先進医療B評価用紙(第2号)

「直腸癌術後骨盤内再発に対する重粒子線治療（整理番号 B083）」の有効性・安全性にかかると評価について

先進医療 B 実施計画等評価表 (番号 B083)

先進医療審査の事前照会事項(伊藤構成員)に対する回答 1

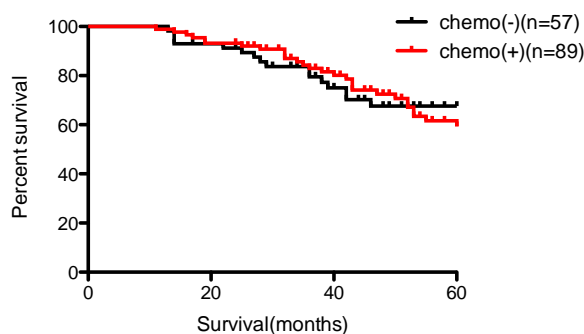
1. 炭素イオンによる重粒子線治療は日本からの臨床成績がほとんどで、今回、添付されている Int. J. Radiat Oncol Bio Phys 96:93-106, 2016 の報告だけで、この成績が多施設で再現性があるかどうかというのが本試験だと理解していますが、Phase1/2 試験で 67.2Gy から 73.6Gy と約 1 割の線量増加で 3 年生存率が 67.2Gy で 36%、70.4Gy で 47%、73.6Gy で 75% と著しく違っていますが、73.6Gy を至適線量と判断した理由を教えてください。

ご指摘の通り、添付の論文の試験結果と多施設共同試験で同じ結果が得られるかの再現性を確認することが本試験の目的です。重粒子線治療は 1994 年から臨床試験が開始されましたが、直腸癌術後再発に対する臨床試験は 2001 年から開始されました。先行していた骨盤部の骨軟部腫瘍の結果から (Kamada T, J Clin Oncol 20: 4466-4471, 2002) 52.8Gy (RBE) から 73.6Gy (RBE) まで線量増加を施行し安全性が確保されている線量である 73.6Gy (RBE) までを目標に線量増加を行いました。73.6Gy (RBE) でも十分な安全性が示されたので、本線量を推奨線量にした次第です。また、ご指摘の通り、X 線治療と異なり、線量の差に比べて、大きな生存率の差が認められました。肺癌における放射線の線量-腫瘍制御曲線の解析では、X 線治療に比較して重粒子線治療ではかなり急峻な曲線になることから、重粒子線治療の場合は少ない線量の変化でも腫瘍制御率は大きく変化することが示されています (Matsufuji N, J Radiat Res 48:81-6, 2007)。また、頻度の高い疾患ではないことから、症例収集に時間がかかりましたので、後治療としての化学療法の変貌による影響もあると考えられましたが、添付論文の試験で 73.6Gy (RBE) 治療群 (151 例) の不明を除く 146 例の解析では、後治療として化学療法施行群 (89 例) と非施行群 (57 例) では生存率に有意差は認めませんでした (下図)。これらのことから重粒子線治療においては、線量の差が治療効果に大きく依存しているものと考えられました。

N	3-y Survival	5-y Survival
Chemotherapy(-)	57	79.5%	67.6%
Chemotherapy(+)	89	83.1%	60.0%

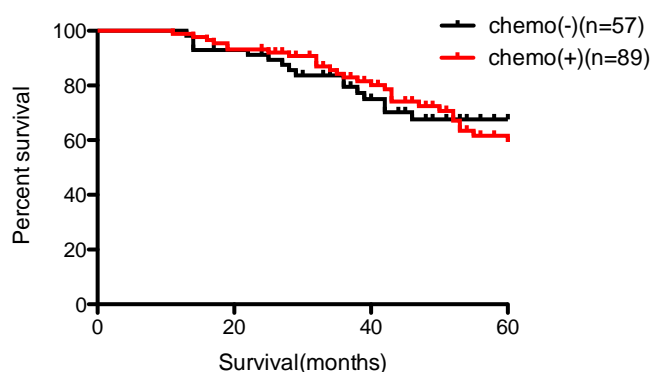
2. p.18「3-2 評価指標」：主要評価項目として3年全生存率が設定されてい

ます。しかしながら、本試験では試験治療中止後及び終了後の後治療は自由となっており、主要評価項目はこの後治療の内容に左右されると考えられます。この問題点を踏まえながら主要評価項目の適切性を実施計画書内に明記してください。

ご指摘の通り、後治療としての化学療法の変貌による影響もあると考えられましたが、添付論文(Yamada S Int J Radiat Oncol Biol Phys, 96, 93-101, 2016)の試験で 73.6Gy(RBE)治療群(151例)の不明を除く146例の解析では、後治療として化学療法施行群(89例)と非施行群(57例)では生存率に有意差は認めませんでした(下図)。これらのことから重粒子線治療においては、後治療の差が治療効果に大きく依存はしていないものと考えられました。また、本治療の対象症例は、すでに多くの症例が化学療法を受けてから受診されることから後治療を指定するのが難しいこともありました。以上の点を試験計画書の中に記載することとしました。

N	3-y Survival	5-y Survival
Chemotherapy(-)	57	79.5%	67.6%
Chemotherapy(+)	89	83.1%	60.0%
